Modulo per la presentazione delle osservazioni per i piani/programmi/progetti sottoposti a procedimenti di valutazione ambientale di competenza statale

ID: Codice procedura (ID_VIP/ID_MATTM):10844

Impianto per la produzione di energia elettrica da fonte eolica, costituito da 6 aerogeneratori della potenza complessiva di 37,2 MW, un sistema di accumulo da 25 MW e relative opere connesse in località "Rempillo" nel comune di Pitigliano (GR).

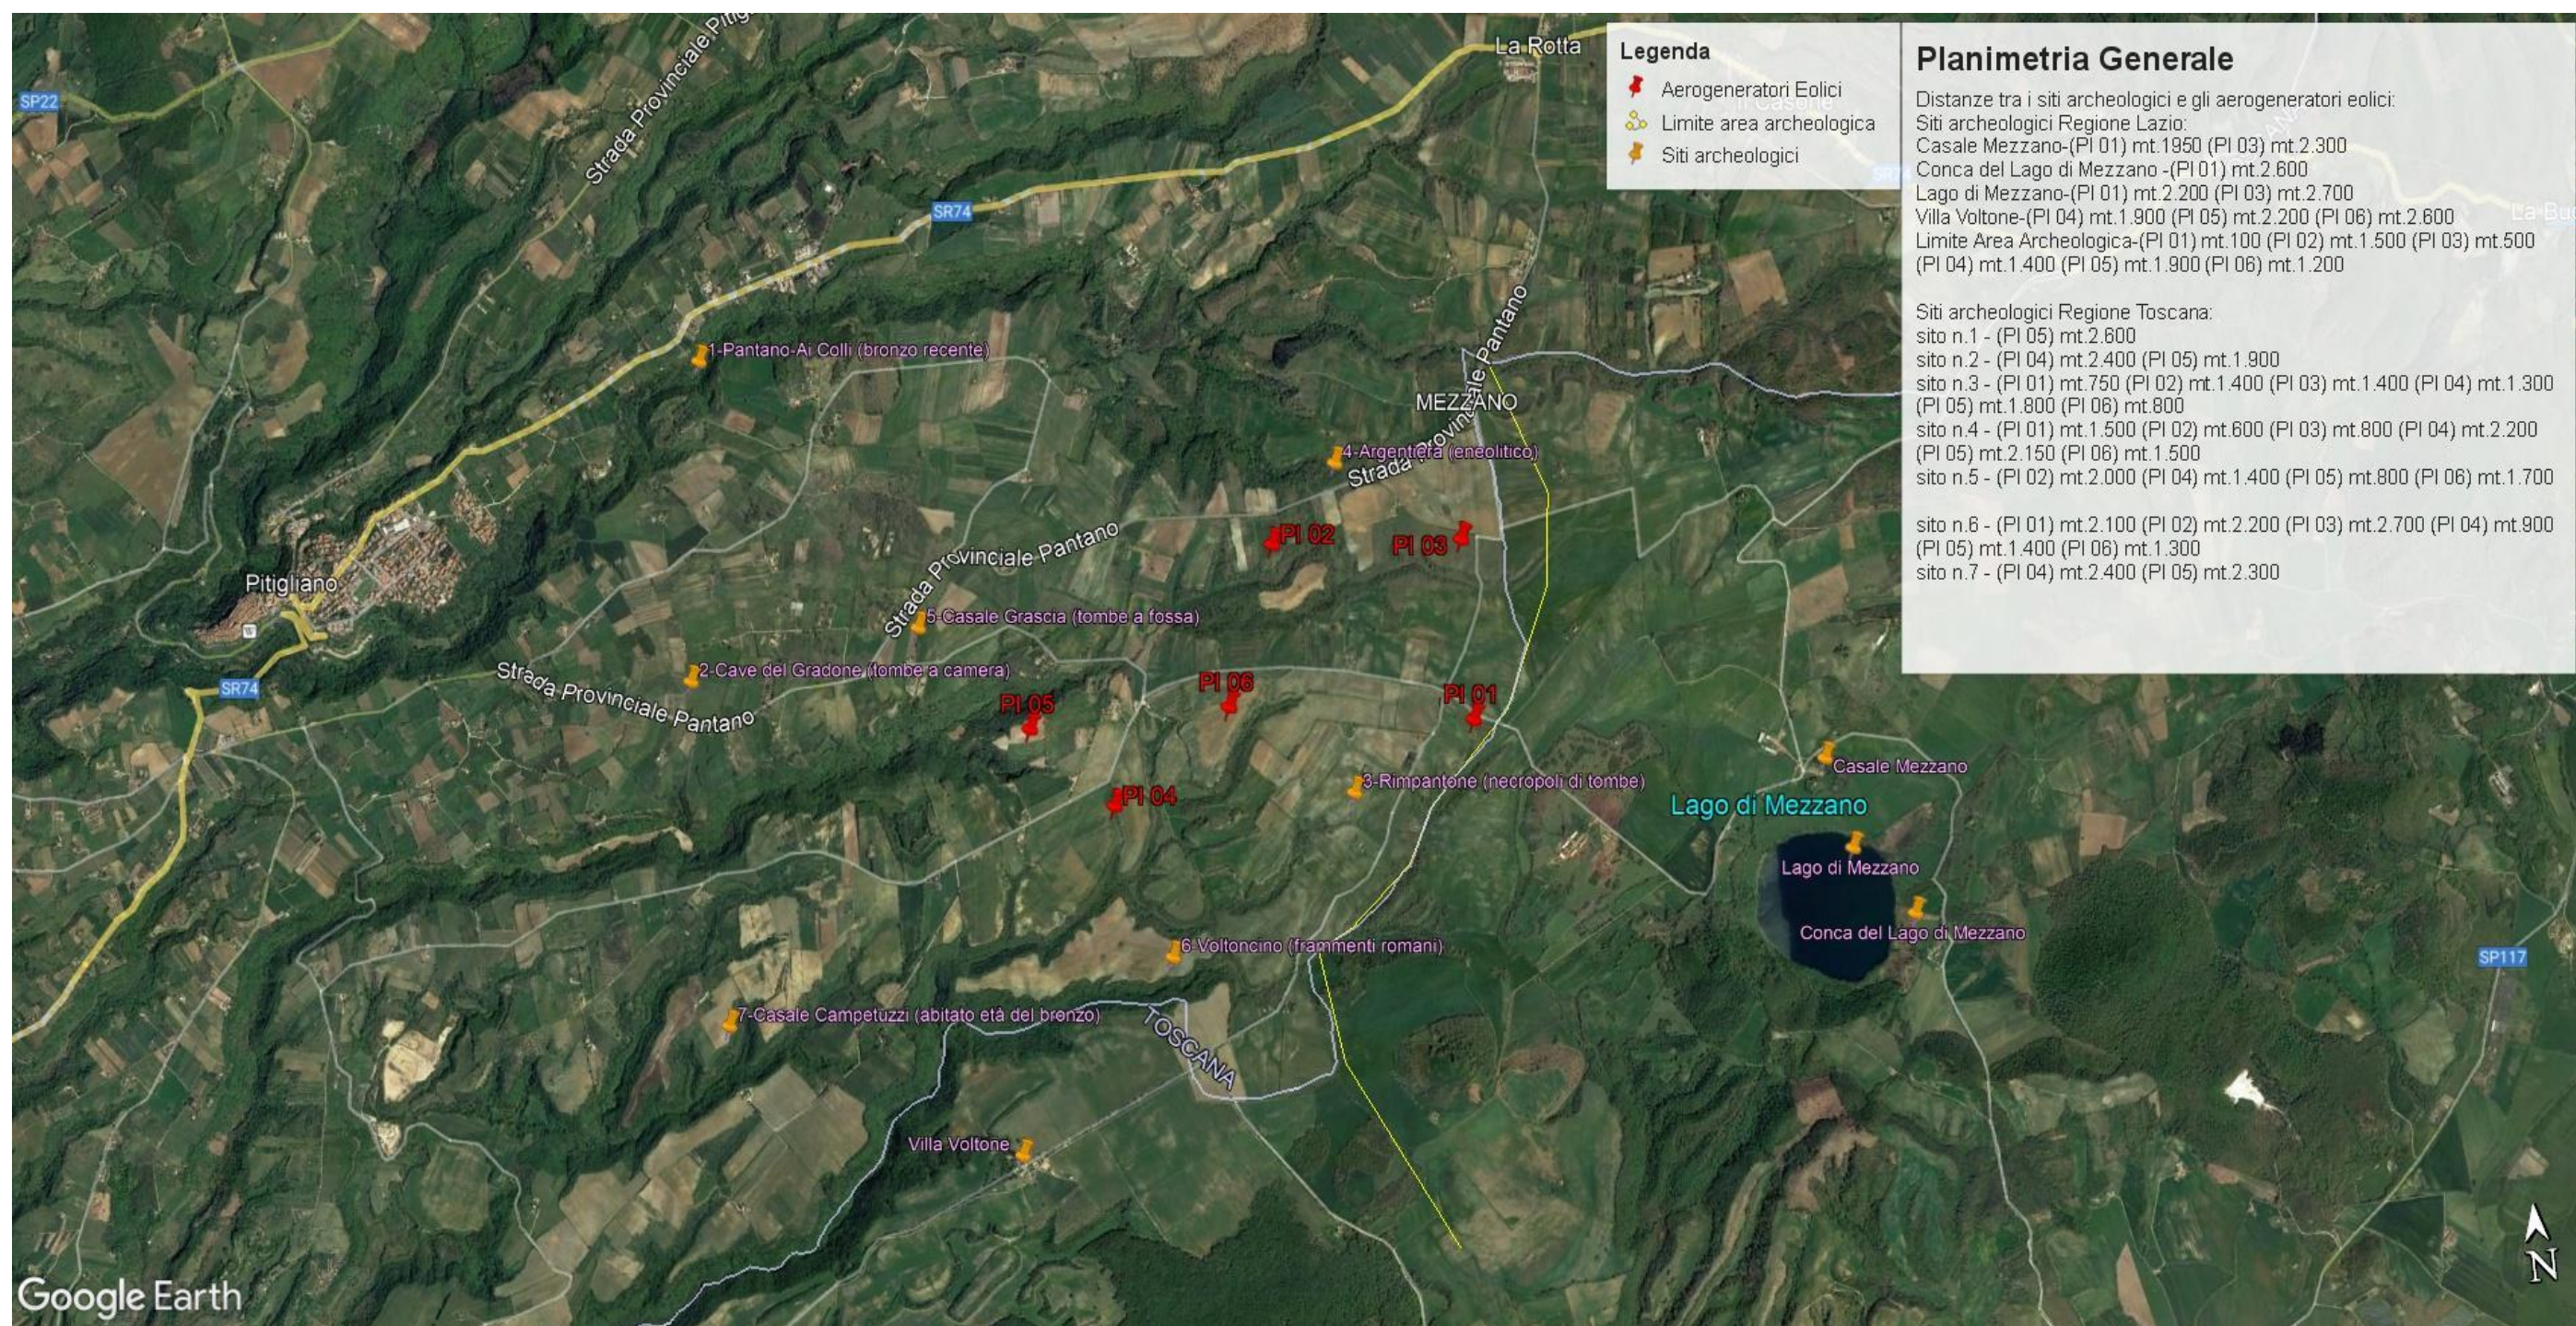
Inoltre, la zona in cui insisterebbe l’impianto eolico industriale Rempillo è compresa nelle fasce di rispetto di 3 km di diversi beni archeologici tutelati dalla parte II del Codice dei Beni Culturali (vedi Allegato, immagine n. 3). Inoltre le pale P04 e P05 ricadono all’interno di un’area archeologica che la Proponente vorrebbe cancellare per il semplice fatto che non è riportata nel documento regionale ma nel documento provinciale come meglio dettagliato nell’Osservazione n. 5. Alla luce di quanto documentato appare chiaro quindi che la collocazione dell’impianto non ha tenuto conto alcuno dei vincoli dell’area nella quale è stato progettato e l’inserimento dell’impianto eolico nel paesaggio e sul territorio non è corretto (Allegato IV delle Linee guida nazionali di cui al D.M dello Sviluppo economico del 10.09.2010).

- h) Le zone di interesse archeologico evidenziate nell'immagine n. 3 a cui si aggiungono anche l'importante abitato protostorico di Sorgenti della Nova e Ruder del Castello altomedioevale che si trovano a circa 4 km dalle aree in cui è stato progettato l'impianto eolico industriale. Poco più lontano i resti del castello medioevale “Morroneccio”. Nell'area vasta le preziose necropoli eneolitiche (Poggi Alti) ed etrusche di Pitigliano, Sovana e Sorano.

Immagine n. 4 Situazione di saturazione da impianti FER nella provincia di Viterbo. Non sono riportati gli impianti fotovoltaici e agrivoltaici che hanno inciso per buona parte nel cumulo di impianti FER per superare già nel 2023 gli obiettivi del PNIEC assegnati alla Regione Lazio per il 20230.

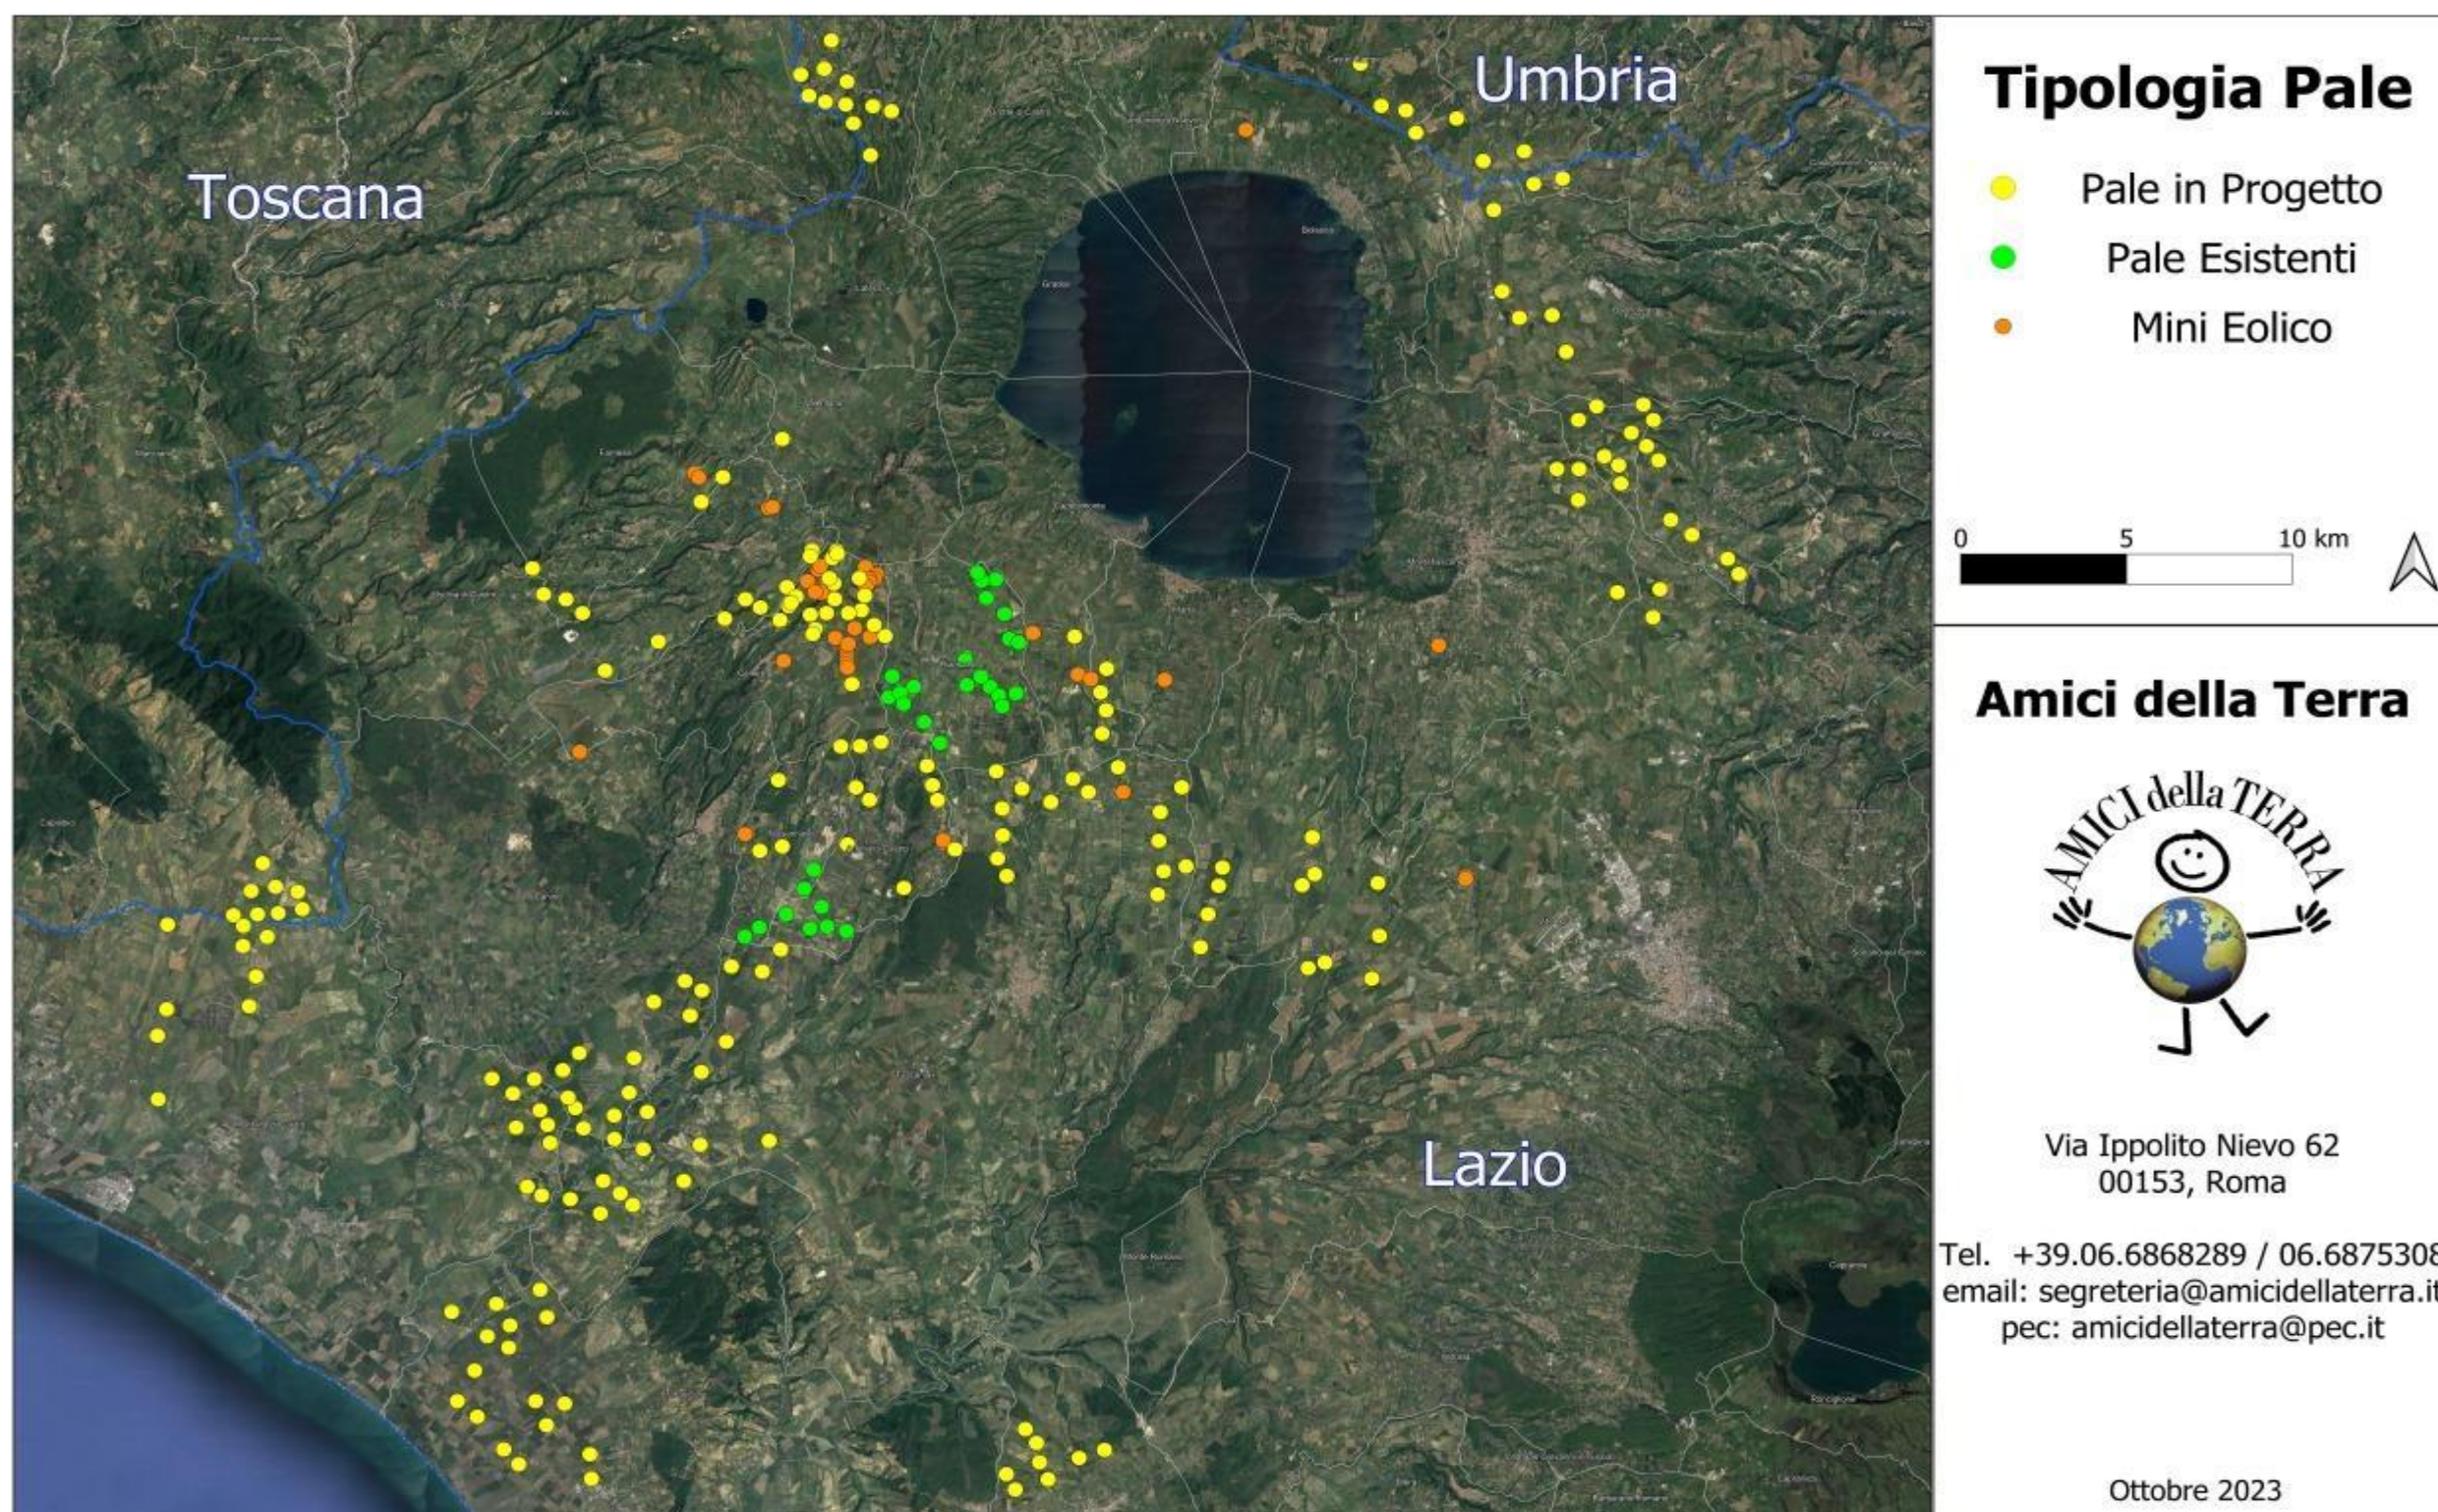
Quindi anche la Regione come Ente deputato dalla normativa nazionale a legiferare sulle aree idonee e non idonee si è espressa riguardo al fatto che abbia assolto ai doveri e alle quote stabilite dal PNIEC e in ambito regionale la provincia di Viterbo è stata quella con il più alto tasso di impianti FER tra tutte e quindi ormai satura ed il cumulo degli impianti FER installati, autorizzati e in progetto rappresenta una **elevata criticità per la sostenibilità ambientale di ulteriori eventuali iniziative**. L'impianto eolico " Rempillo" pur essendo "esterno al confine provinciale e regionale ma nelle sue immediate vicinanze (a soli 100 metri i primi due aerogeneratori) oltre ad impattare sul territorio e sulle economie di tre Comuni del Lazio (Farnese, Valentano e Latera) si trova nelle fasce di rispetto dei Beni di notevole interesse pubblico come si è evidenziate nelle Osservazioni nn. 1 e 2 e crea anche degli impatti negativi anche sui beni naturalistici come verrà dettagliato nell'Osservazione n. 4. Inoltre andrebbe a sommarsi al già enorme cumulo di impianti eolici e fotovoltaici e geotermici che già creano una elevata criticità ambientale nella provincia di Viterbo e interferiscono anche con il territorio toscano come si può vedere dalle immagini nn. 4 e 5 dell'Allegato n. 1.
